構造計算適合性判定 事例解説集

一般財団法人 愛知県建築住宅センター

平成27年11月

1	構造計算の基本事項
1.2	設計手法
	1.2.31) 耐震壁のモデル化 中間、又は、耐震壁の両端に支点がない場合の、耐震壁のエレメント置換の留意点（鉛直方向剛性の適合条件）

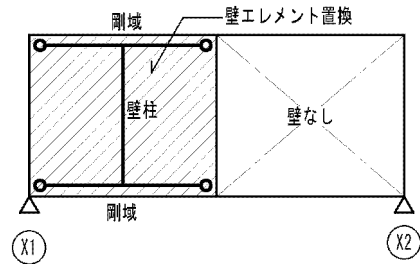
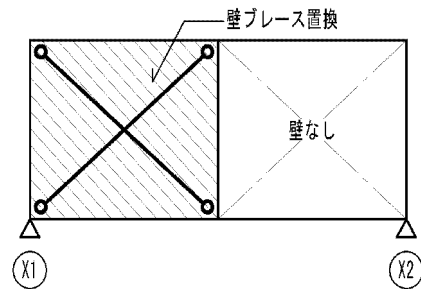
下記図1のようなモデルは鉛直方向の剛性については適合条件を満たしていないと考えられるため、説明を求めた事例です。

耐震壁をエレメント置換すると、下記図1に記載した壁柱の上下にあるアーム状の部材 ($I=A=\infty$) は剛性が無限大となるため、壁端下部に支点がない場合には算定変位・応力は実体のない値となっています。よって、Y方向断面、耐力とも再検討する必要があります。

現設計（エレメント置換）に加えて、ブレース置換の解析を行った。エレメント置換した場合と極端に大きな差がないことが確認できたので、問題ないと説明している。

1	構造計算の基本事項
1.2	設計手法
	1.2.35) 軸ブレース耐力の評価 3層実モデルを1層に置換したブレースの終局耐力についての説明事例（1層置換モデルと3層実モデルのブレースの負担せん断力を等値として計算する必要の有無）

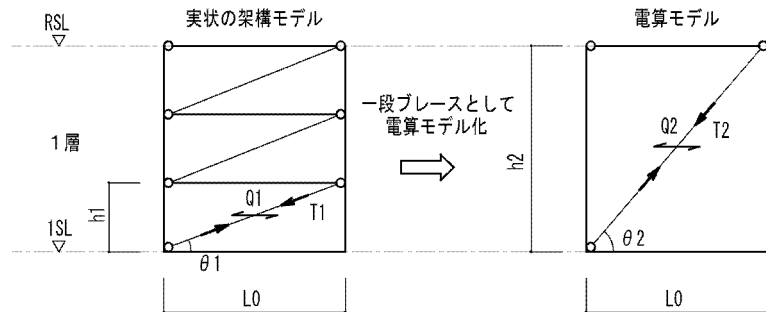
倉庫・工場等で階高があるため、実状は3段ブレースを配置していますが、電算モデル化するに当たり、梁を配置しないと3段にてブレースを配置することが出来ない等の理由のため、1段ブレースにてモデル化を行なって解析した事例です。

このようなモデル化を行うと1層に置換したブレースの終局耐力が実状と異なるので、1層置換モデルと3層実モデルのブレースの負担せん断力を等値してブレース終局耐力を算定する必要があります。

1層置換モデルと3層実モデルのブレースの負担せん断力を等値して、ブレース終局耐力を算定し、確認を行っている。

1	構造計算の基本事項	
1.5	断面設定	参考：6.3.9)、10.5.13)
	1.5.1) 断面のバランス	
	<ul style="list-style-type: none"> ・ 耐力版の厚さ 800mm に対してそれを受ける地中梁の幅が 400mm の事例 ・ 四隅の杭は 1 本、他は 3～4 本で、軸力表で見られる数値と杭本数のアンバランスと思われる事例 ・ EW50 (D22@100 など) の外枠となる梁 G50 は 50cm × 100cm の断面で主筋は上下各 3-D19 となっている事例

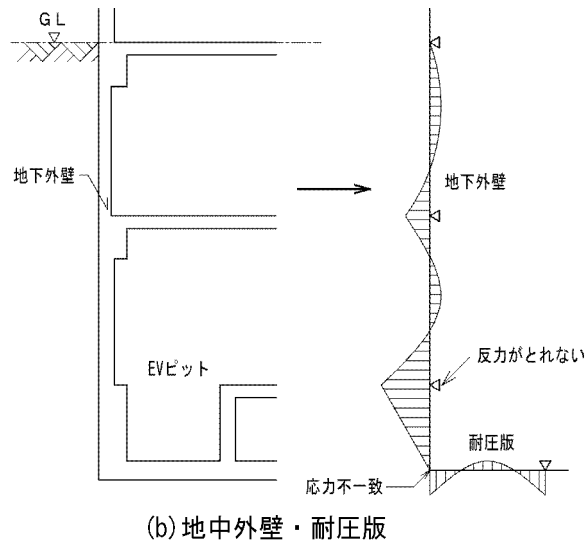
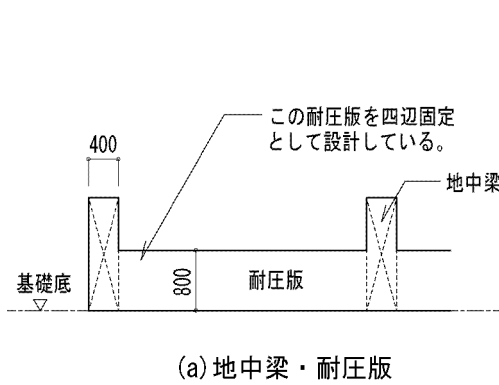
各項目から感じられるように、連なる部材相互に応力伝達上、直感的にプロポーションからみて極端なアンバランスが見られるので、部材の支持条件の設定、受ける側の部材については応力伝達等の考え方を確認するものです。

- 1) 単に計算上よいというだけではなく、相互部材の固定度、応力伝達を考えた断面設定をしている。
- 2) 梁、壁、床など単体で計算を基本にしているが、応力は常に次の部材に伝達されることを考え、極端なプロポーションの違う部材を連結することを避けて設計している。
- 3) 二重スラブとなる地下外壁の設計では、EVピットの場合、上部スラブの支点は考慮せず解析し、断面検討をしている。
